Mission régionale d'autorité environnementale
BOURGOGNE-FRANCHE-COMTÉ

**Avis de la Mission Régionale d'Autorité environnementale
de Bourgogne-Franche-Comté
sur la déclaration de projet emportant mise en compatibilité
du plan local d'urbanisme (PLU)
de la commune de Til-Châtel (21)**

N° BFC – 2022- 3412

Plan masse du bâtiment projeté (source : dossier page 12)

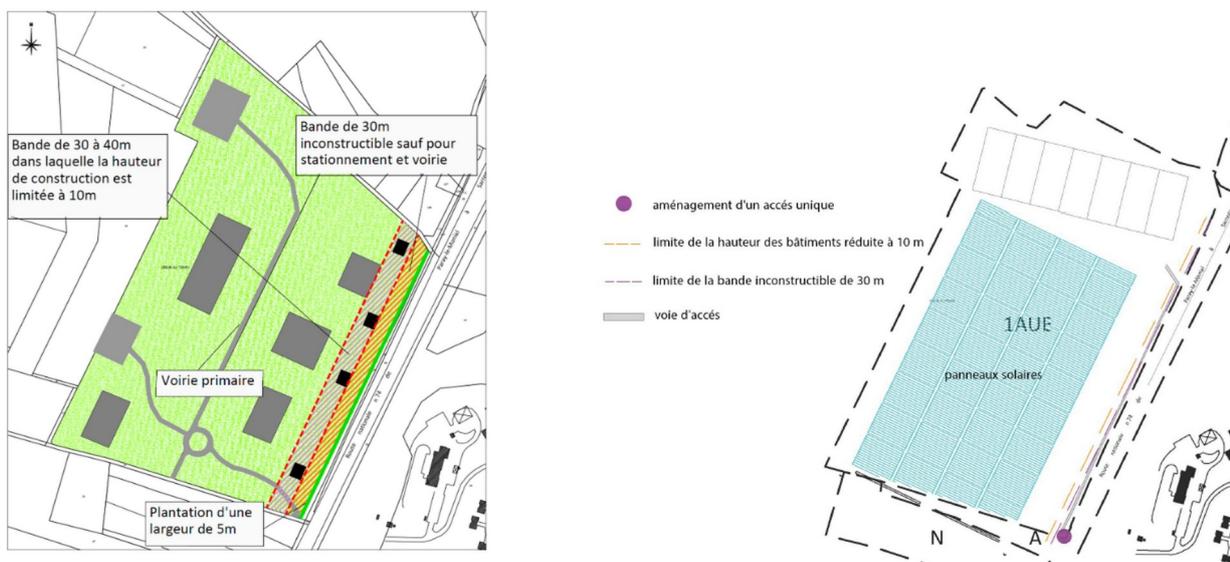
Les activités sur site seront la réception de produits, le déconditionnement, le reconditionnement, la vérification, le stockage, la préparation de commandes et leur distribution. La société recherche un site d'une superficie d'environ 10 ha pour la construction d'un bâtiment d'une surface de 38 000 m² à horizon 2024 (comprenant 36 000 m² d'entrepôt, 1 000 m² de bureaux locaux sociaux et 1 000 m² de locaux techniques), puis de 44 000 m² à horizon 2030. Le projet générera un trafic journalier estimé à 50 à 100 poids-lourds ; la création d'une centaine d'emplois est prévue dès le démarrage de l'activité.

D'après les dimensions du projet annoncées dans le dossier, cet aménagement d'ensemble devra faire l'objet d'une étude d'impact systématique au titre de la rubrique 39 de l'annexe à l'article R122-2 du code de l'environnement (opérations d'aménagement dont le terrain d'assiette est supérieur ou égal à 10 ha et travaux et constructions créant une emprise au sol au sens de l'article R. * 420-1 du code de l'urbanisme supérieure ou égale à 40 000 m²).
